Unitate hidraulică de tensionare 534 0014 10

534 0014 10

Modificări de ordin vizual:

Fig. 2: 534 0014 10 – Prezentare în paralel a celor două versiuni de bușe – plastic alb și plastic negru

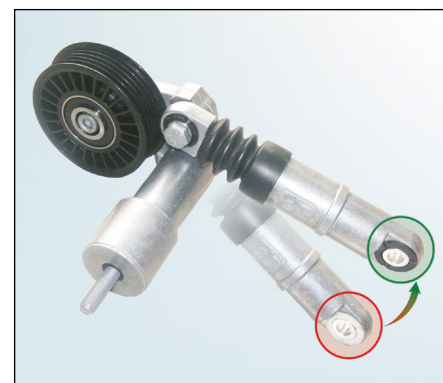
Unitatea de tensionare va fi prevăzută cu bușe din plastic negru, înlocuindu-le pe cele din plastic alb (vezi fig.2). Până la înlocuirea completă pe piață, cele două tipuri de bușe vor fi utilizate în paralel. Această schimbare nu afectează caracteristicile tehnice ale dispozitivului, ambele versiuni putând fi utilizate fără restricții.
